OPINIA TECHNICZNA

**dotycząca określenia przyczyn występowania przecieków oraz
propozycji planu naprawczego Zadaszenia Dziedzińca – Świetlika.
Warszawska Przestrzeń Technologiczna – Centrum Kreatywności
ul. Targowa 56 w Warszawie**

Warszawa, 15 marzec 2022 r.

Rys. CK-WY-AA-01 Detal - duża strzałka przekrój przez rynnę w osi B, małe strzałki odpływ rur spustowych

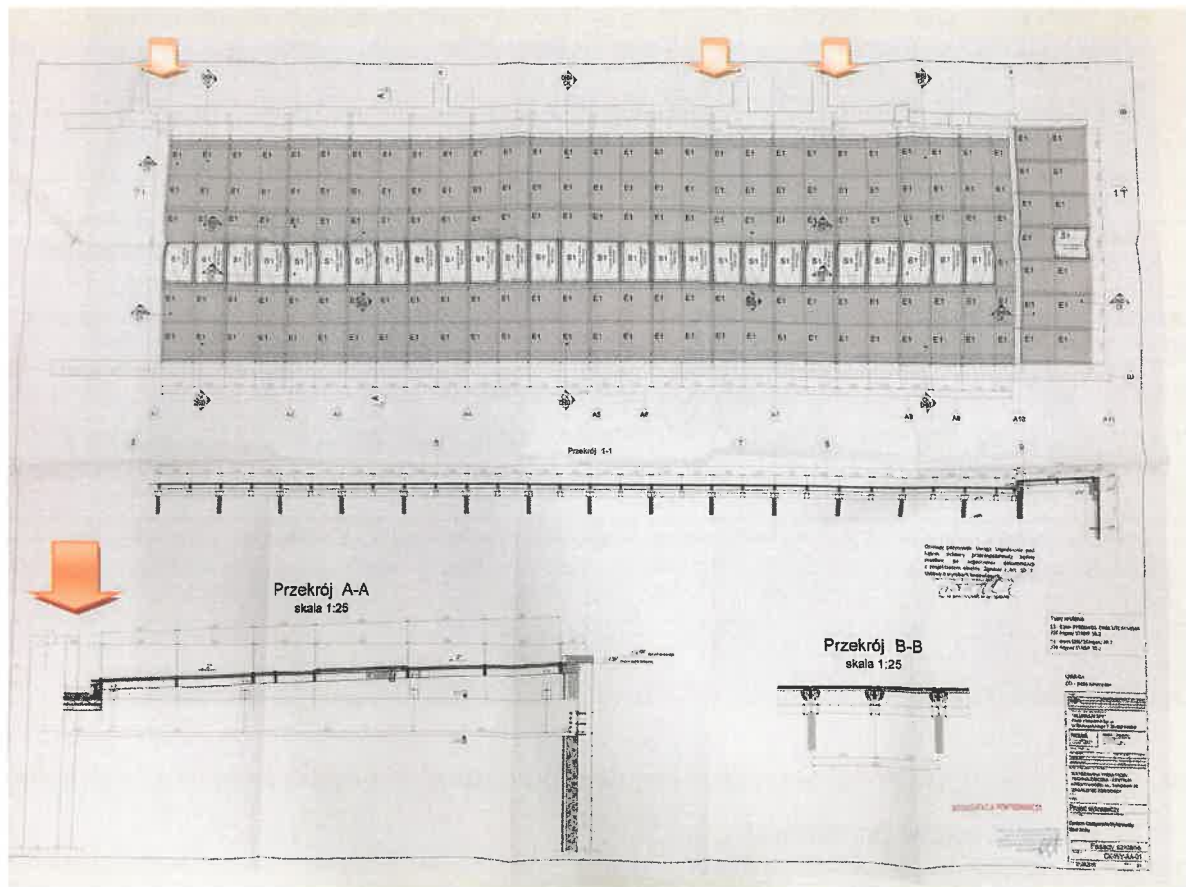
- a) zbyt mała objętość rynny odbierającej wodę z całego świetlika poziom kondygnacji +3 i dachu +5/6p w osi B budynku, rys. CK-WY-AA-01, fot. 13.

Zbyt mała głębokość rynny ok. 14 cm - > a w konsekwencji wlewanie się wody do środka konstrukcji świetlika przez kanały drenażowe przy zapełnieniu rynny wodą – przeciekanie wody do środka budynku.

Położenie rynien i rur spustowych zaznaczono na **Rys. CK-WY-AA-01** i **Rys. CK-WY-AA-02 (powyżej)** strzałkami koloru pomarańczowego.

Fot. 16. Widok rynny w osi B – zaleganie wody w rynnie

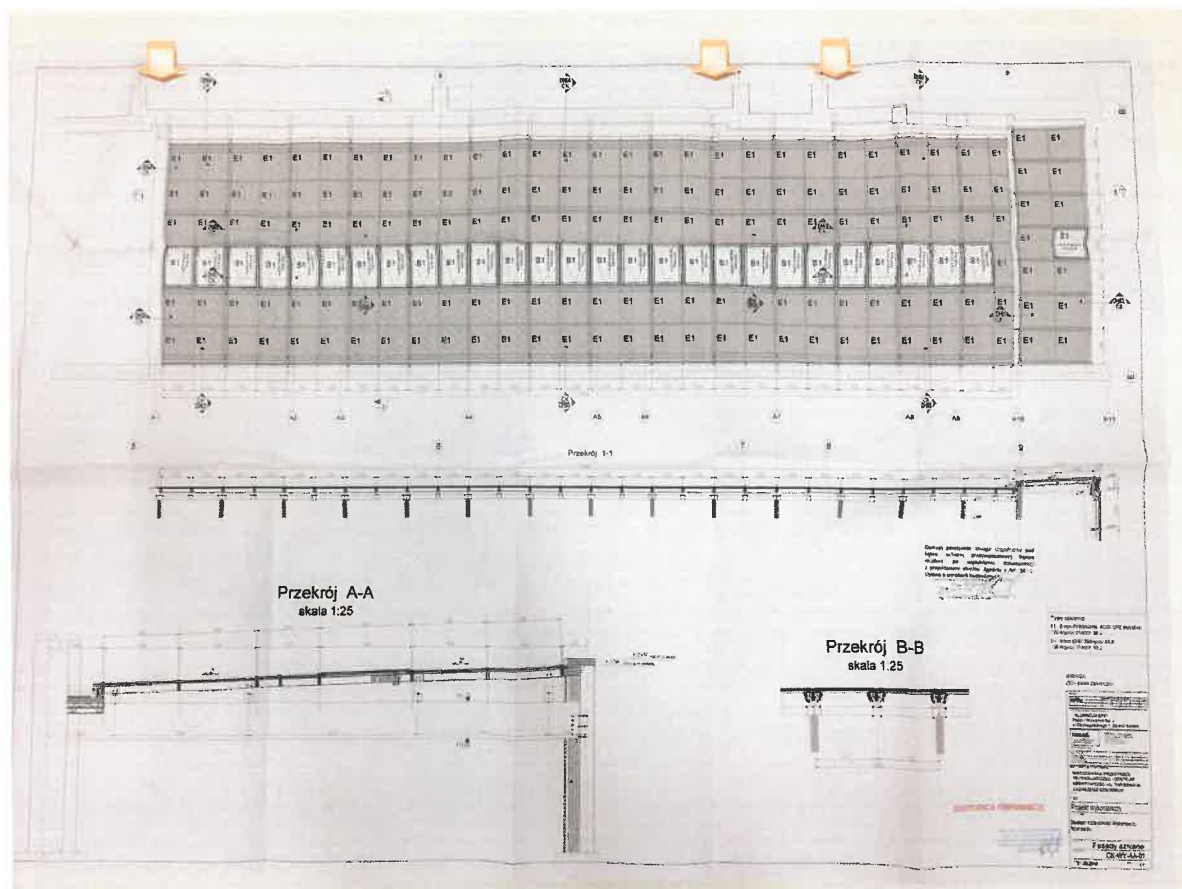
- b) **Zbyt małe spadki w rynnie, rozdzielenie stref oraz dodatkowo kable grzewcze blokujące odpływ wody – zaleganie wody w rynnie (fot. 16).**

Rys. CK-WY-AA-01. Detal - położenie rur spustowych rynny w osi B (zaznaczono strzałkami biało pomarańczowymi)

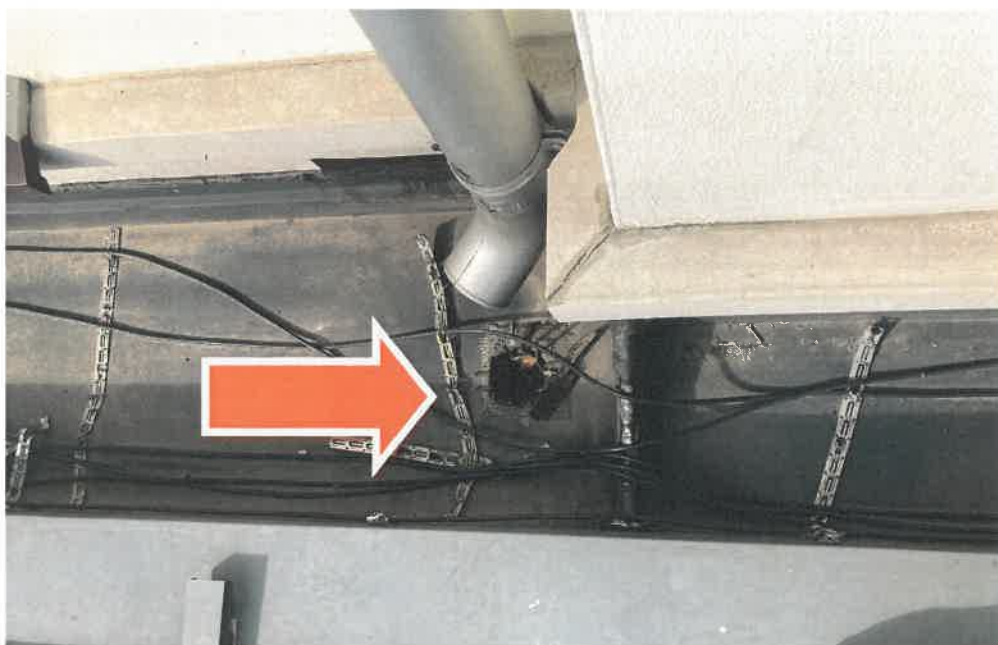
- c) **Za mała liczba odpływów z rynny głównej** – tylko 3 rury o średnicy 75 - 80 mm – oznaczone poniżej strzałkami biało-pomarańczowymi (Rys. CK-WY-AA-01).

Fot. 22. Widok ilustrujący **Wariant A** – stan istniejący (strzałkami zaznaczono możliwości poszerzenia rynny, literą x oznaczono dociski do usunięcia)

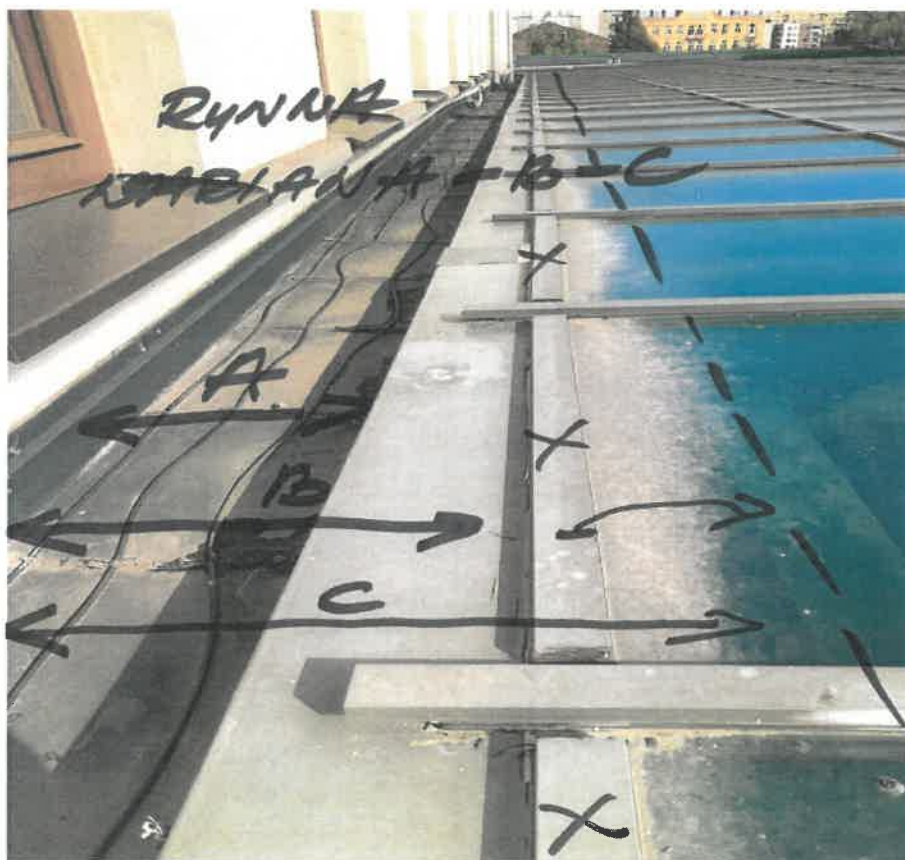
W poniższej tabeli zestawione zostały trzy warianty wymiarów (B i C szacunkowo) rynny:

- wariant A – stan obecny,
- wariant B – pośredni,
- wariant C – zalecany.

a. Zwiększenie objętości rynny oraz średnicy rur spustowych

Rys. CK-WY-AA-01. DETAL – przekrój przez rynnę w osi B

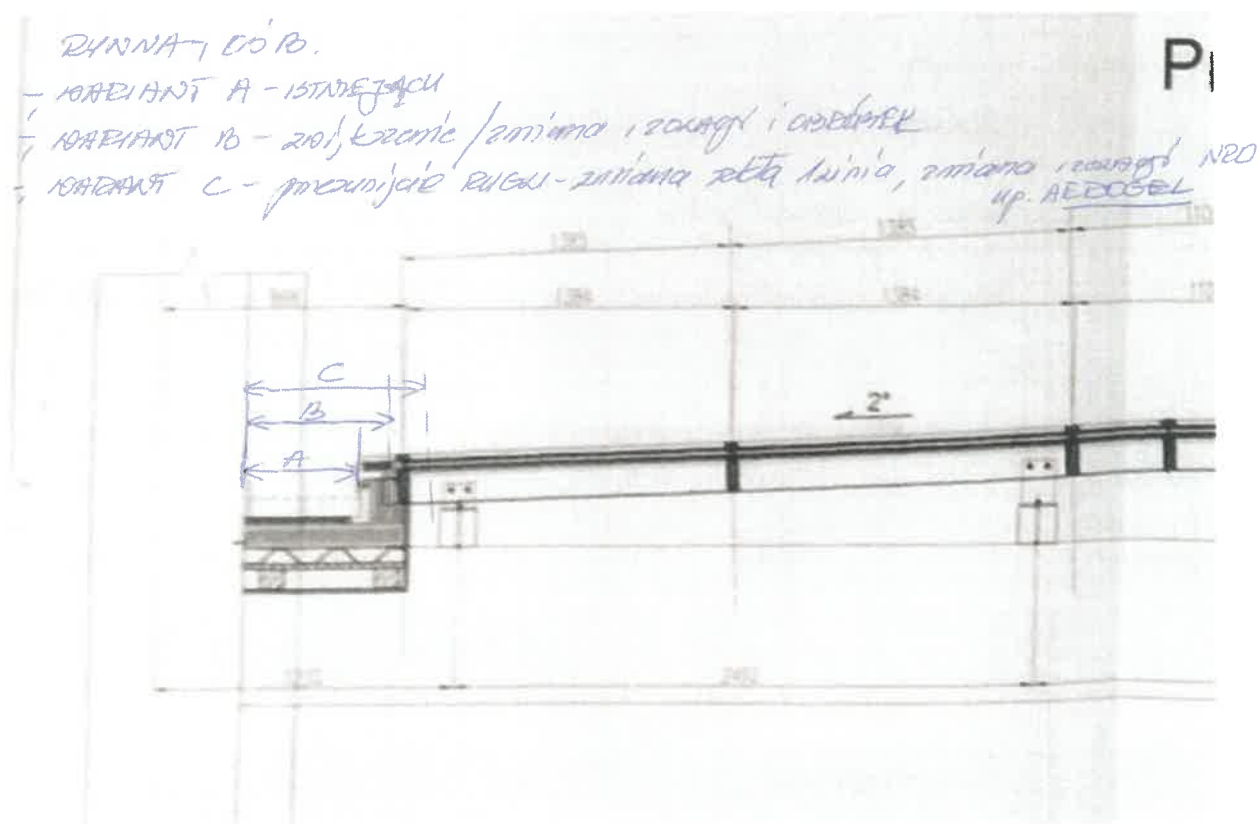
Wariant B – z uwagi na minimalizację kosztów – **NIE zalecane** -> zmiana geometrii rynny – zwiększenie jej objętości poprzez zmianę obróbek oraz materiałów izolacyjnych zachowujących te same parametry termiczne / ppoż. przy zmianie ich grubości np. Aerogel, przebudowa podstawy rynny.

Rys. CK-WY-AA-01 DETAL – poszerzenie rynny w osi B (zaznaczona linią pomarańczową)

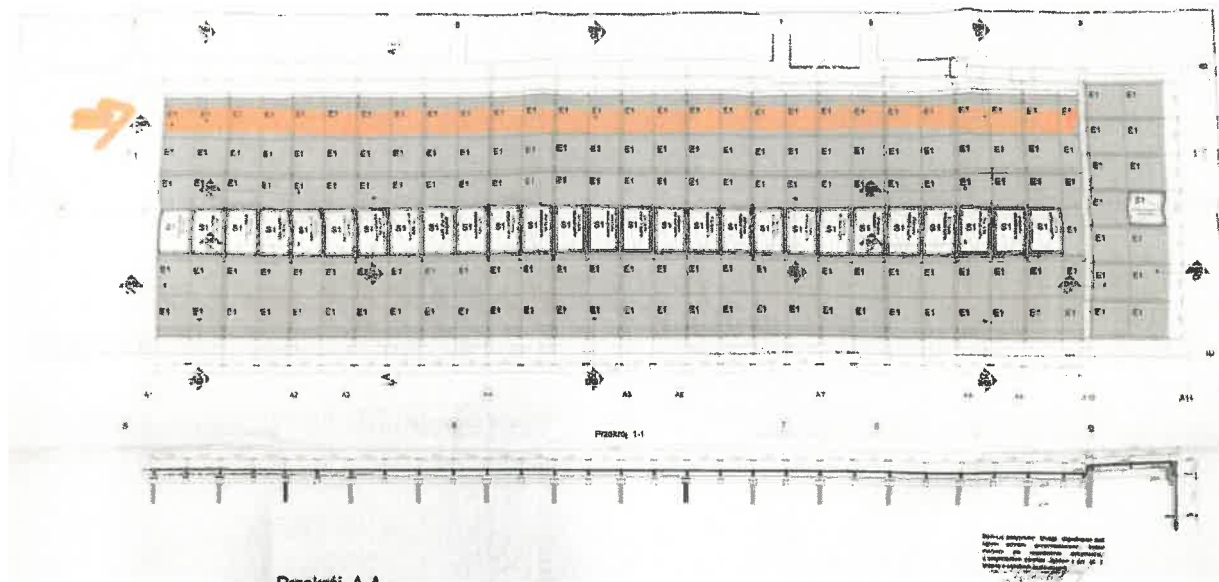
Wariant C – ZALECANY – przesunięcie linii rygli do krawędzi zabudowy GK – widoczna od środka obiektu, zmianę szklenia – Typ E1 w pierwszej linii od krawędzi rynny, zmianę przeszklenia na zespolenie silicon – odporne na UV z zachowaniem tych samych paramentów ppoż, przebudowa rynny, zastąpienie materiałów izolacyjnych wełny mineralnej materiałami typu Aerogel – NRO, wewnętrzna zabudowa bez zmian. Zdemonstowane szkło wg dokumentacji powykonawczej może posłużyć do wymiany uszkodzonych tafli – linie #2, #5 i #6

Konieczne zwiększenie średnicy rur spustowych z 75 mm - 80 mm do 100 mm - 110 mm,

UWAGA Wymagane sprawdzenie - obliczenia – projekt nośności konstrukcji, kotwień do nowych obciążeń.

Rys. CK-WY-AA-01 DETAL – przekrój A-A

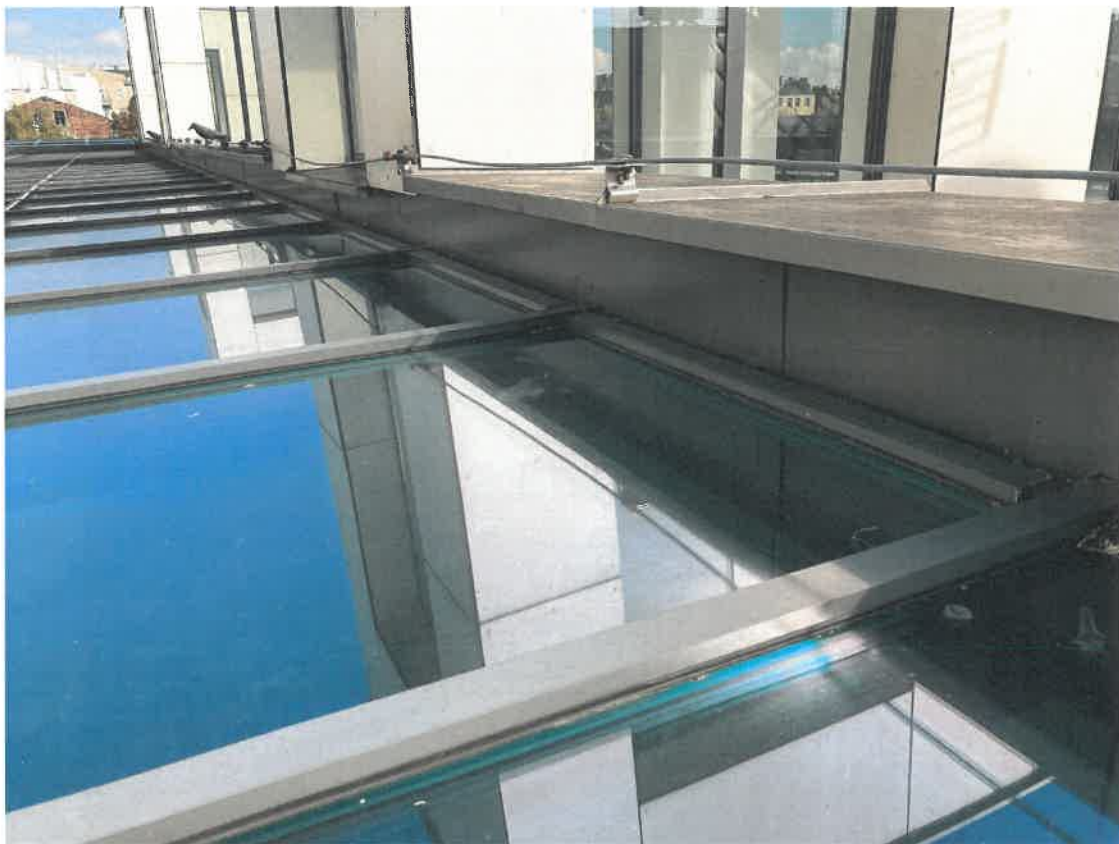
5.2.1. Przyczyna przecieku - niewłaściwy dobór rozwiązań konstrukcji świetlika do rzeczywistego spadku dachu

Listwy dociskowe rygli/płatwi blokują spływ wody – powodują zaleganie wody opadowej jak i zanieczyszczeń w konsekwencji ich przenikanie do środka obiektu.

Wartość spadku – projekt 7% - Wartość spadku wg Dok. Powykonawcza 2° - czyli 3,49 %, co oznacza iż wykonany spadek konstrukcji jest o połowę mniejszy względem pierwotnie zakładanego.

Rys. 5.3.1 – 1. Przekrój przez płatew i okno oddymiające, strzałka wskazuje poziom wody i zalegającego brudu (czerwona linia)

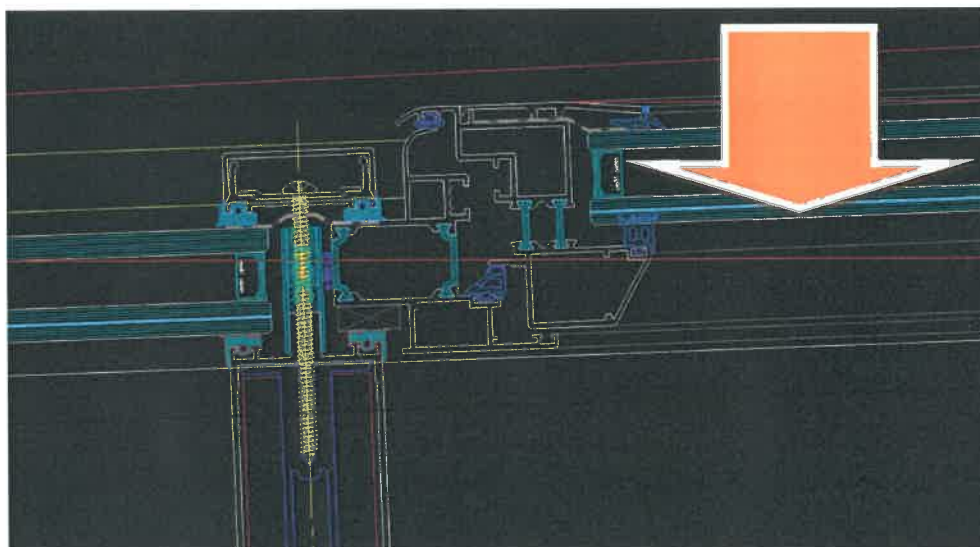
Brak odpływu wody z kłap oddymiających – IDT – siłowniki ESCO – drzwiowe BS 800 TD – nie utrzymują szczelności konstrukcji po zamknięciu – BEZ dodatkowego - ryglowania w pozycji zamkniętej.

Niewłaściwy dobór rozwiązań kłap oddymiających - profile dolne skrzydeł kłap blokują odpływ wody w konsekwencji powodując jej zaleganie / degradację konstrukcji i przecieki wody do środka obiektu.

Rys. 5.3.2.-2. Potwierdzenie zastosowania 3-szybowego pakietu przeszklenia – typ S1 w dokumentacji powykonawczej

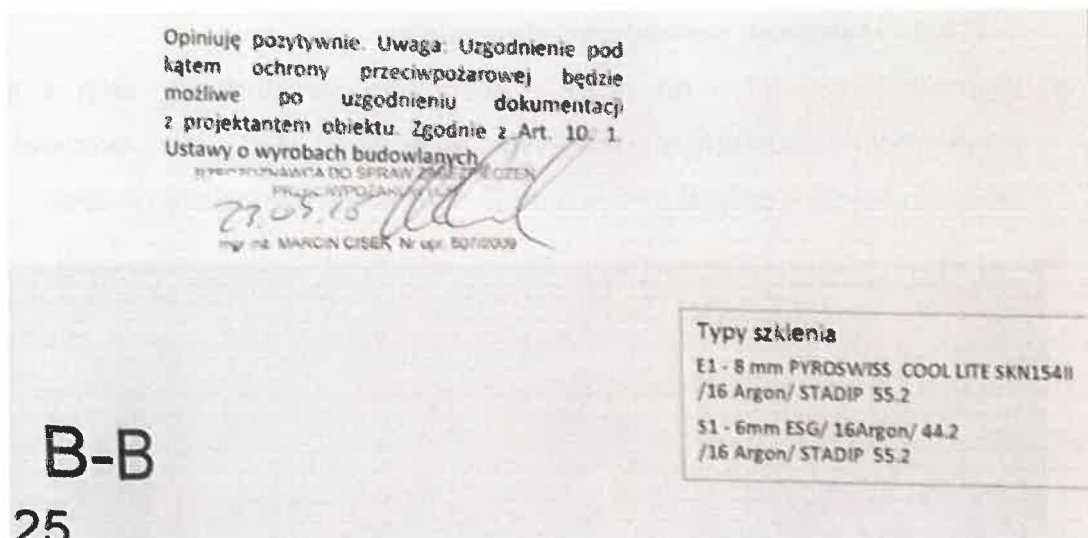
UWAGA 1 – wg otrzymanej dokumentacji powykonawczej (Zał. nr 2) oraz przekrojów jak i wizji lokalnej na obiekcie zastosowano pakiety 2 a nie 3 szybowe we wszystkich wymienionych wyżej konstrukcjach.

UWAGA 2 - Sprawdzić współczynnik przenikania ciepła konstrukcji świetlika i fasady oraz parametry mechaniczne siłowników do ww. gabarytów i ciężaru okien – przy pracach naprawczych.
